東通原子力発電所 基準地震動の策定について

2024年3月8日
東北電力株式会社

審査会合におけるコメント

(1) 全国共通に考慮すべき地震動

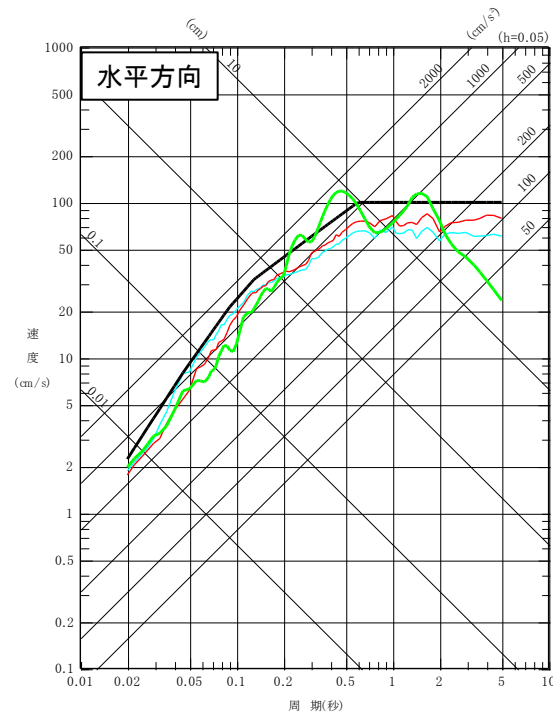
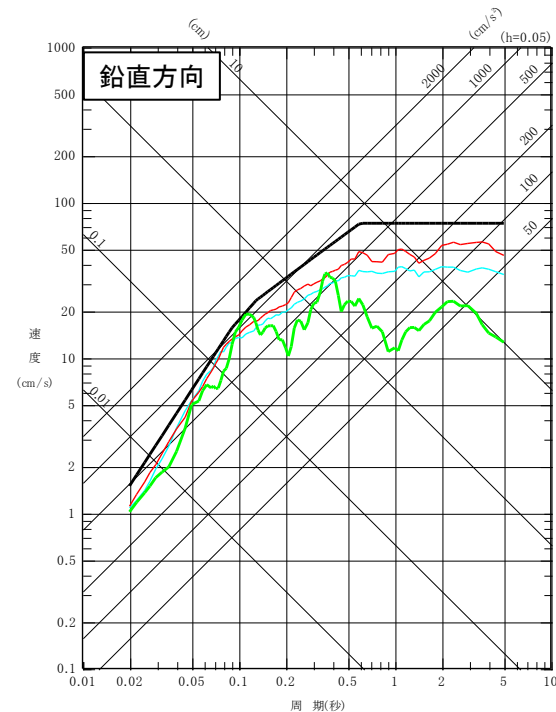
No.	コメント時期	コメント内容	今回ご説明資料の掲載箇所
S232	2023年8月4日 第1178回審査会合	標準応答スペクトルによる地震動を基準地震動として選定する場合、他の入力位置の地震動も含めどのような考え方で選定するのか説明すること。	p.5, 6, 19, 35～37

S232

- 震源を特定せず策定する地震動のうち全国共通に考慮すべき地震動と、応答スペクトル手法による基準地震動 S_s -D1を比較する。
- 2004年北海道留萌支庁南部の地震(K-NET港町)の検討結果に保守性を考慮した地震動は、水平方向の一部の周期で基準地震動 S_s -D1を上回ることから、基準地震動 S_s -N1として採用する。
- 標準応答スペクトルに基づく地震動は基準地震動 S_s -D1を下回ることから、基準地震動は S_s -D1で代表する。
- なお、T.P.-282.8m以深の5箇所を入力位置とした場合の解放基盤表面における標準応答スペクトルの評価結果は、基準地震動 S_s -D1を下回る(本資料p.35~37)。

標準応答スペクトルの各入力位置による解放基盤表面における地震動

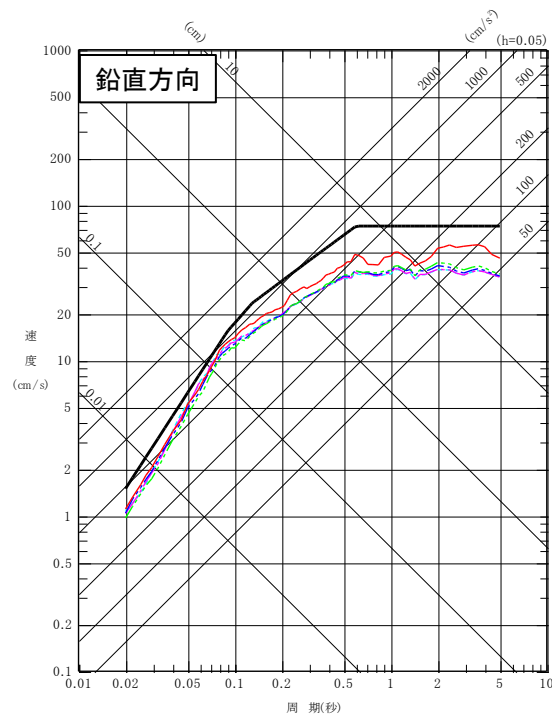
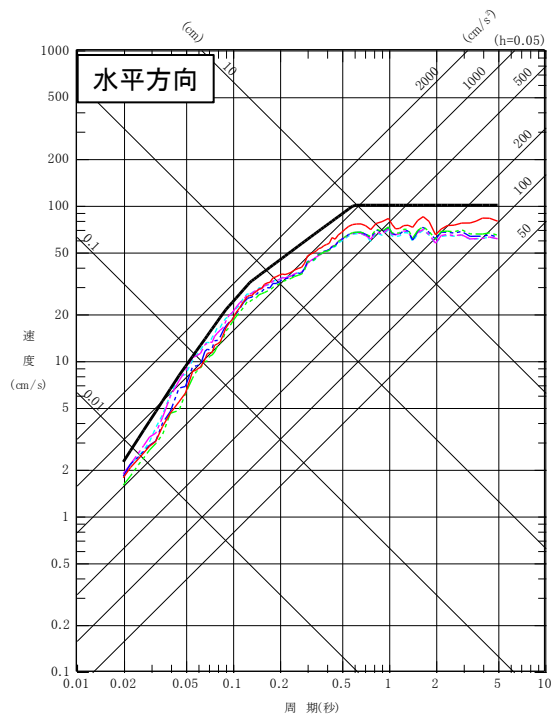
S232

- 一様乱数の位相特性を用いた標準応答スペクトルに適合する模擬地震波(水平方向, 鉛直方向)について, 地下構造モデルの T.P.-282.8m以深の5箇所を入力位置とした場合の解放基盤表面(解放基盤表面の振動特性を代表する位置)における地震動を評価した結果の応答スペクトルと基準地震動 S_s -D1の比較を次頁以降に示す。

➤ 標準応答スペクトルに適合する模擬地震波の各入力位置による解放基盤表面における地震動の評価結果は、応答スペクトル手法による基準地震動 S_s -D1を下回る。
